国際宇宙ステーションの日本実験棟「きぼう」  
(JEM) 実験装置「超伝導サブミリ波リム放射  
サウンダ (SMILES)」に関する安全評価  
質問に対する回答

平成 21 年 6 月 4 日

宇宙航空研究開発機構

本資料は、平成21年5月18日に開催された第1回宇宙開発委員会安全部会における国際宇宙ステーションの日本実験棟「きぼう」(JEM)実験装置「超伝導サブミリ波リム放射サウンダ(SMILES)」に係る安全評価についての報告に対して同部会構成員から提出された質問等に対し、独立行政法人宇宙航空研究開発機構(JAXA)が回答をまとめたものである。

図1 SMILES 電力分配システムブロック図

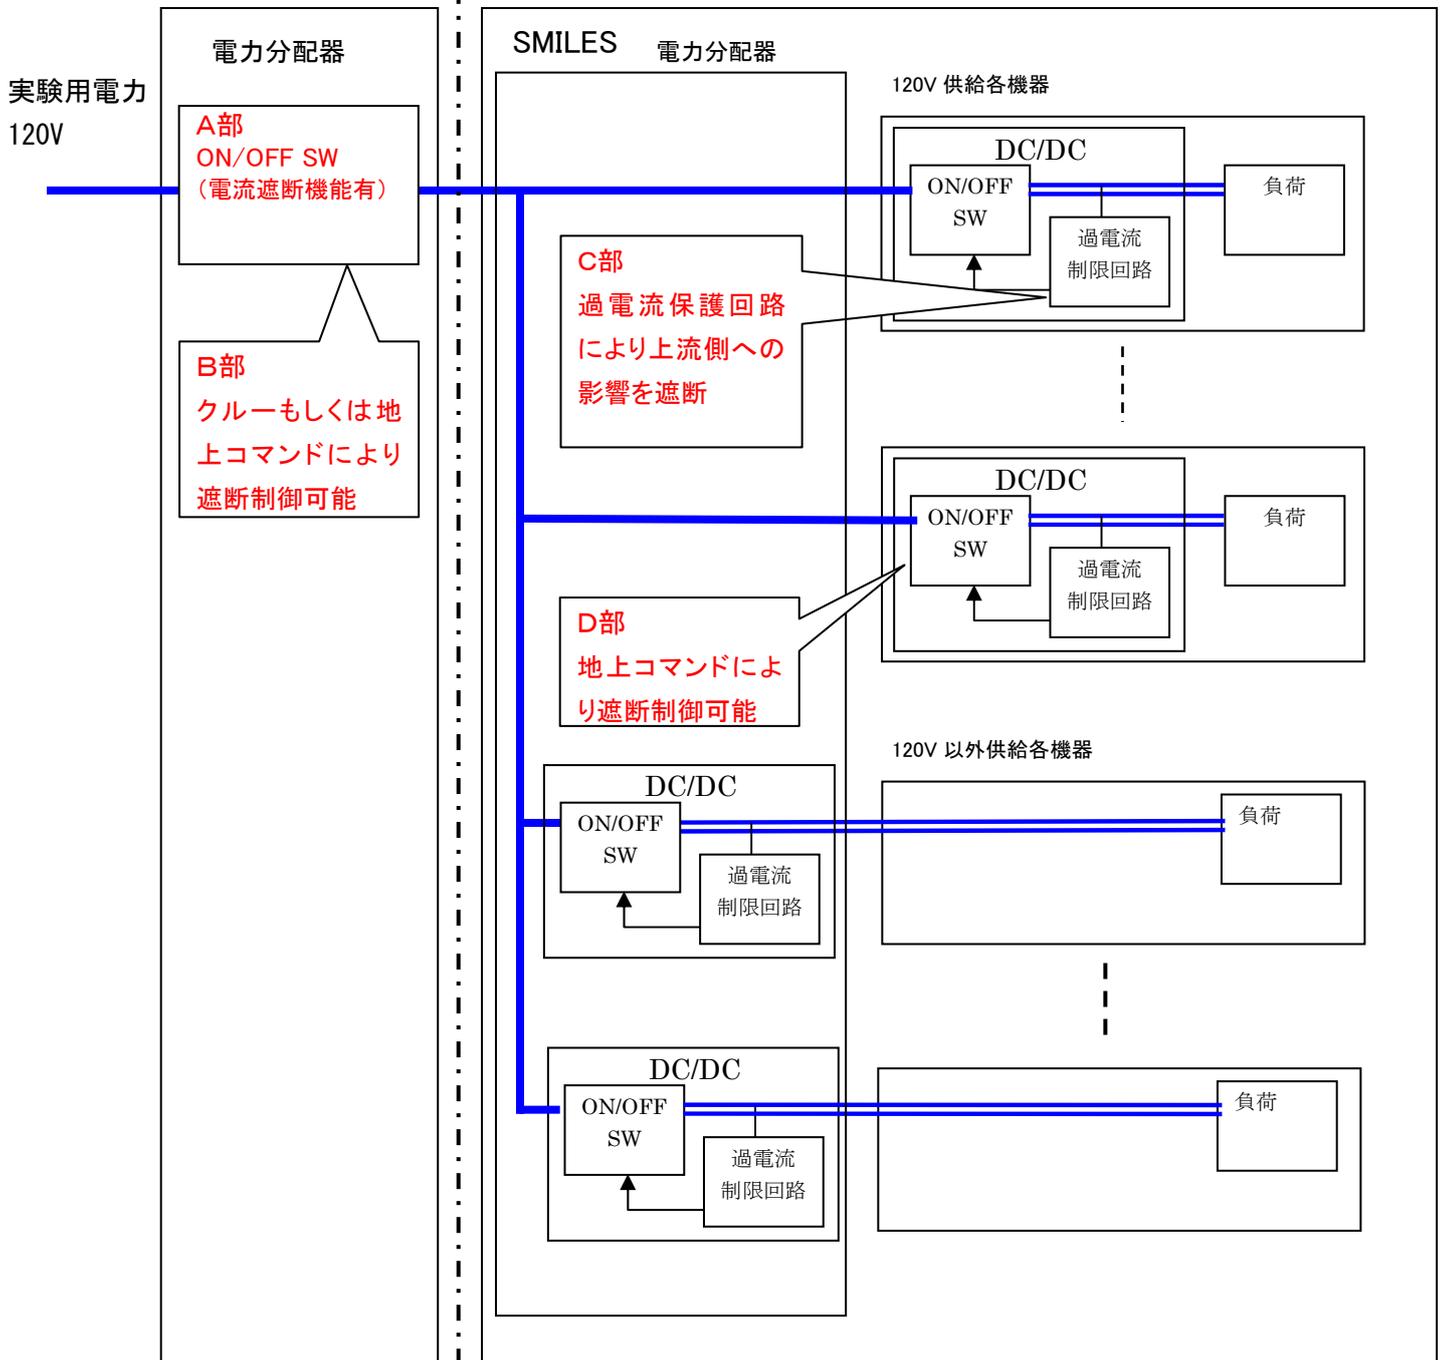
SMILES への電源供給は、ISS, JEM に影響しないよう対策してあるとの審査結果が随所に説明されていますが、クリティカルモードですから具体的に明示していただけませんか。

- (1) SMILES は、船外実験プラットフォームの電力分配器より実験用電力 (DC120V) の給電を受けます。図 1 に示すように実験用電力は、SMILES 内の電力分配器により、SMILES 内部の各機器へ分配する方式としています。
- (2) 船外実験プラットフォーム側に対しては、SMILES 内での地絡が生じることにより船外実験プラットフォームの電力分配器内の電流遮断機能付き ON/OFF スイッチに閾値以上の電流が流れた場合は、自動で電力供給を遮断し安全化を行います。(A 部参照)
- (3) また、ソフトショートのような自動電流遮断に至らない場合においては、船外実験プラットフォームの電力分配器内で船外実験装置の消費電力を計測し、そのテレメトリを地上監視装置及び軌道上ラップコンピュータにおいてモニタしておりますので、コマンドによる電力遮断が可能です。(B 部参照)
- (4) SMILES 内においては、実験用電力 (DC120V) が分配された各機器及び電力分配器内部に、各々 DC/DC を内蔵しています。各 DC/DC は負荷側の短絡故障発生時に配慮し、過電流保護回路を有しております。(C 部参照)
- (5) 各機器の故障分離機能の確保については、上述の通り、各機器内には各々 DC/DC を内蔵しており、DC/DC はコマンドによる ON/OFF 制御を受けます。(D 部参照) また、各機器の過電流保護機能は独立していることから、1 つの機器内にて短絡で保護機能が働いた場合でも、他の機器の電力の供給は可能な設計となっています。

SMILES 地上試験時のコンフィギュレーション

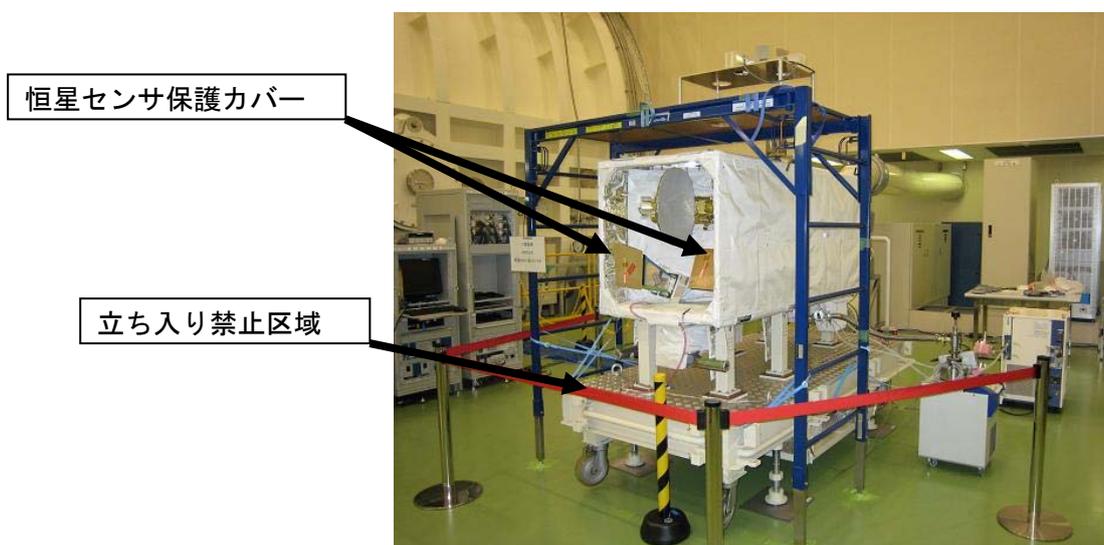
資料だとハザードは宇宙飛行士に対して説明されていますが、当然、ハザードは地上試験時の作業員に対しても識別されているはずです。部会での回答では「識別されている」とのことでした。その時は品質保証試験はすでに終わっていることから、残りは宇宙飛行士だけかと納得してしまいましたが、まだ、射場作業があることに気が付きました。ということは標記あるいは Keep Out Zone は作業員に対するハザードが残っていて、ハザードレポートはクローズしていないのではないかとということが心配になりました。「運用制御合意文書に反映」は地上作業員には無効と思います。どのような対策を施していますか？

SMILES の No touch Area および Keep Out Zone に係るシャープエッジ、アンテナの挟み込みについては、地上試験時には以下の対策を実施しています。

(1) シャープエッジについて

作業員が触れることが無いようにそれぞれ該当箇所に保護カバーをつけています。またカバーを取り外す場合は、手順書に注意事項として記載してあります。

(2) アンテナ挟み込みについて

SMILES 本体の通電中には、手順書上で「通電状態では触らない」ことを記載すると共に、開口部に接近することができない様に立ち入り禁止区域を設けています。
